1.1 CONCEPTO TÉCNICO No:	**CT- 8358**
1.2 DEPENDENCIA:	Análisis de Riesgos y Efectos del Cambio Climático
1.3 AREA FUNCIONAL:	Conceptos Técnicos para la Planificación Territorial
1.4 CARTA REMISORIA No.	**RO - 100204**

2.1 SOLICITANTE:	Dirección de Planes Parciales Secretaría Distrital de Planeación – SDP
2.2 LOCALIDAD:	07 – Bosa
2.3 UPZ:	87 – Tintal Sur
2.4 PLAN PARCIAL:	La Marlene*
2.5 ÁREA (Ha):	92.32
2.6 FECHA DE VISITA:	6 de febrero de 2018
2.7 FECHA DE ELABORACIÓN:	13 de febrero de 2018
2.8 TIPO DE RIESGO:	Inundación por desbordamiento
2.9 VIGENCIA:	Temporal, mientras no se produzcan cambios significativos en las condiciones de riesgo de la zona y siempre y cuando se mantengan las suposiciones en las que se basa el concepto.

Este documento está dirigido a la Dirección de Planes Parciales de la Subsecretaría de Planeación Territorial de la Secretaría Distrital de Planeación – SDP, para resolver una consulta del Plan Parcial denominado "**Plan Parcial La Marlene**" ubicado en la localidad de Bosa, conforme a la cartografía recibida mediante comunicación SDP 1-2017-71064 con radicado IDIGER 2018ER267.

Figura 5. Zonificación de amenaza de inundación por desbordamiento para el Plan Parcial La Marlene, CT-8358

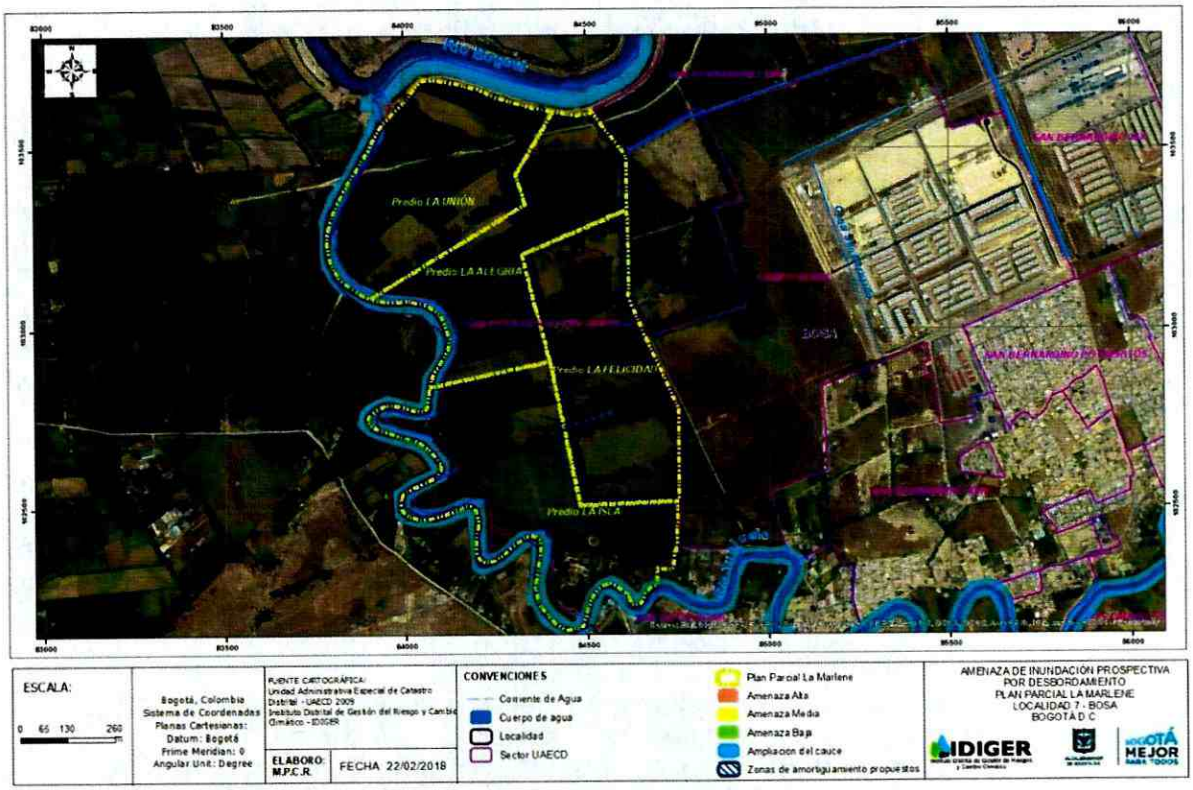
De acuerdo con la información disponible al momento de la elaboración de este concepto, la visita realizada, la evaluación de amenaza del CT-8174, no se presentan desbordamientos en los sectores más cercanos con el **Plan Parcial La Marlene**; por tanto, el IDIGER considera que para el Plan Parcial La Marlene la amenaza por inundación por desbordamiento es inferior al nivel considerado como bajo, la Zonificación de amenaza es la mostrada en la Figura 5 y Anexo 1.

- De acuerdo con la información disponible al momento de la elaboración de este concepto, la visita realizada y la evaluación de amenaza del CT-8174 el área del **Plan Parcial La Marlene**, no se encuentra categorizado en una zona de amenaza por inundación por desbordamiento, por lo que se considera que está en una zona con un nivel inferior al considerado como amenaza baja.

- Sin embargo, teniendo en cuenta lo expuesto en la respuesta oficial RO-98487 de 2017 y el Informe Técnico de la Dirección Servicio Acueducto y Alcantarillado Zona Cinco de la Empresa de Agua Alcantarillado y Aseo de Bogotá EAB-ESP de fecha Febrero 14 de 2018, se debe realizar seguimiento al avance del convenio entre EAB-ESP y la Alcaldía Local de Bosa respecto al mantenimiento periódico de los jarillones, situación que debe verificarse previo a la adopción del plan parcial.

- En consideración a la morfología del terreno que comprende el plan parcial es indispensable realizar un diseño de drenajes que garantice que no se presenten anegamientos ni reflujos en el polígono, considerando las condiciones de drenaje natural del polígono y las modificaciones que se han hecho y las que se proyectan para el
